**SETTORE SERVIZI TERRITORIALI**

OGGETTO : conferenza di servizi del giorno 24 aprile 2015, per l'esame del progetto definitivo relativo ai lavori di realizzazione delle vasche di laminazione delle piene del fiume Seveso, in Comune di Senago, indetta dal delegato del Commissario Governativo per l'attuazione dell'accordo di programma per la salvaguardia idraulica e la riqualificazione dei corsi d'acqua dell'area metropolitana milanese e dal Responsabile del Procedimento AIPO per la realizzazione delle vasche di laminazione .Espressione parere del Comune di Senago.

*Figura 1: onda di piena con T=100 anni a Palazzolo nella situazione di progetto*

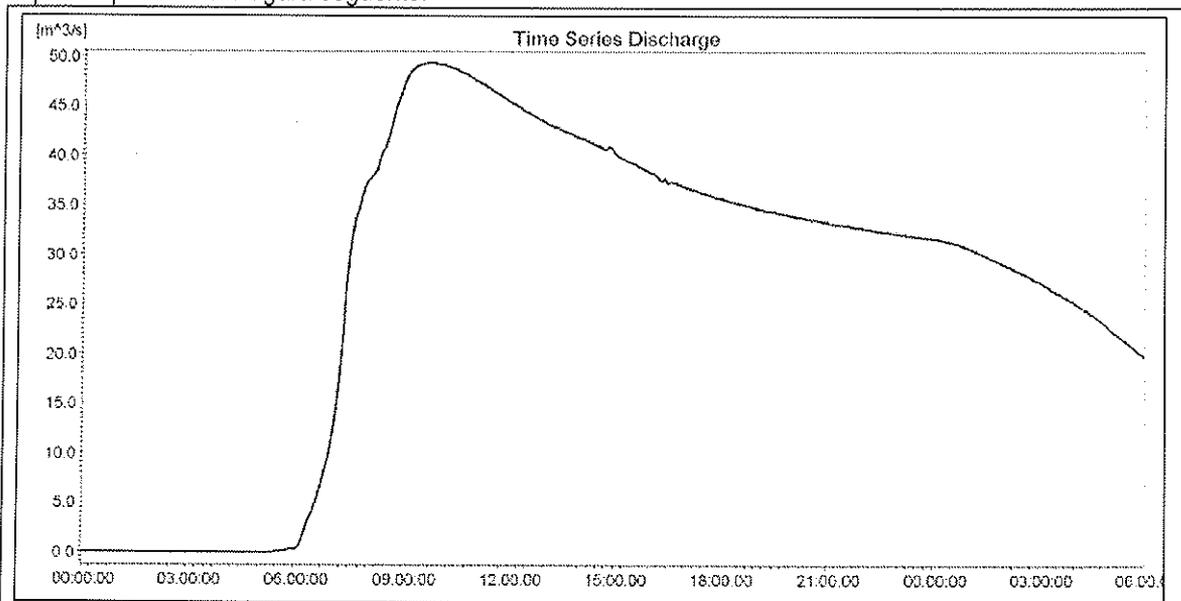
La realizzazione delle altre vasche e degli altri interventi previsti a monte lungo il Seveso porterebbe ad avere un picco di portata alla presa di Palazzolo con T=100 anni di circa 46 mc/s, come evidente nella simulazione dell'onda di piena riportata nella figura seguente.

Tale portata è comparabile con quella di progetto del CSNO (43 mc/s), a seguito del suo adeguamento nel tratto tra il torrente Garbogera ed il Pudiga, ed è inferiore a quella di assetto transitorio (55 mc/s). Nella relazione generale, le simulazioni idrauliche condotte sul CSNO nell'assetto di progetto, mostrano che con 43/45 mc/s transitanti a valle del Garbogera, è sempre rispettato il franco di sicurezza di 1 m.

Da tali considerazioni non appare più insensata la proposta del Comune di Senago, già di Vostra conoscenza, ossia di realizzare opere di laminazione a Senago solamente per Garbogera e Pudiga, di volumetria ridotta, in modo da annullarne lo scarico nel CSNO in condizioni di portata centennale nel Seveso. Assumendo che si verifichino su tutti e tre i torrenti eventi di piena centennali, il volume di tali vasche sarebbe di circa 310.000 mc, come illustrato di seguito.

# GARBOGERA

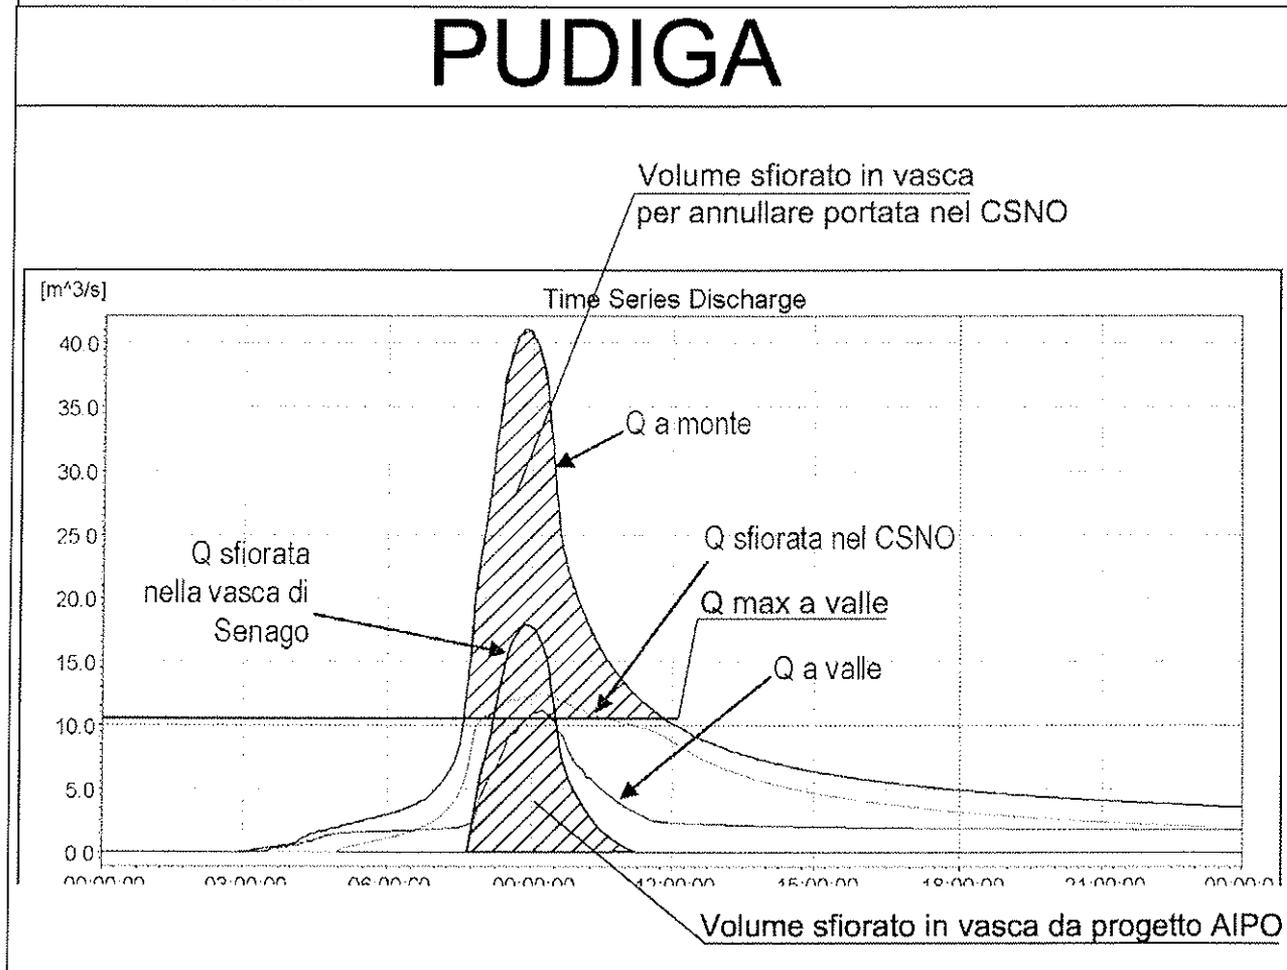
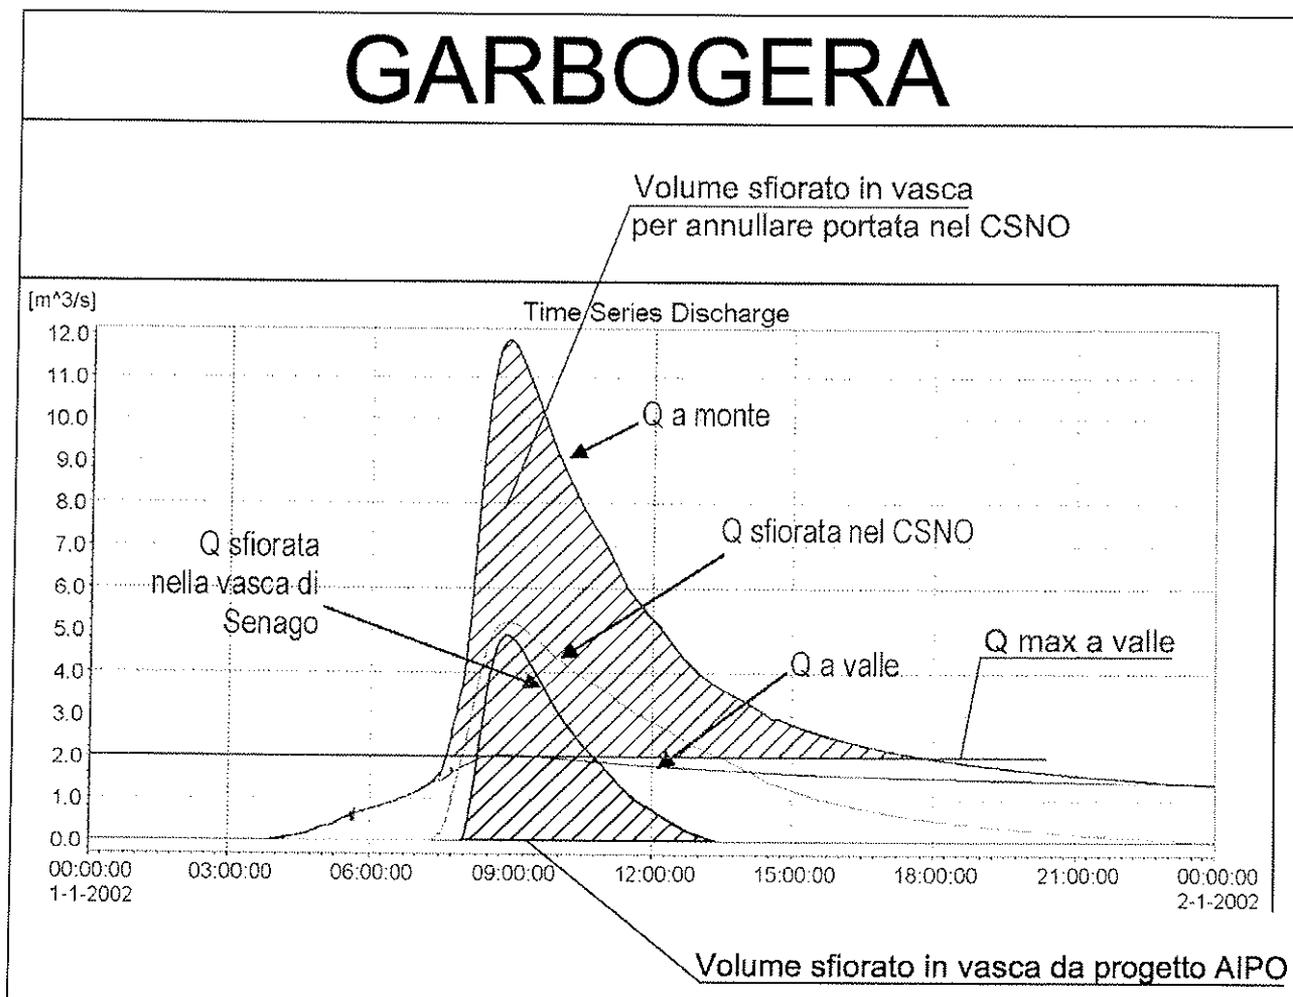
Il progetto AIPO individua in 100.000 e 40.000 mc rispettivamente per Pudiga e Garbogera i volumi necessari di laminazione, ipotizzando una portata a valle all'interno degli alvei di 11 mc/s e 2 mc/s rispettivamente e portate massime scaricate nel CSNO pari a 13 mc/s e 5 mc/s rispettivamente.

Analizzando gli idrogrammi di deflusso dei due torrenti in corrispondenza dell'intersezione con il CSNO ed ipotizzando di annullare le portate scolmate nel CSNO, si avrebbero necessità di laminazione pari a:

- 193.000 mc per il torrente Pudiga,
- 117.000 mc per il torrente Garbogera,

per un totale di 310.000 mc.

Considerando però la poca probabilità di tale concomitanza, il volume potrebbe anche essere ridotto.
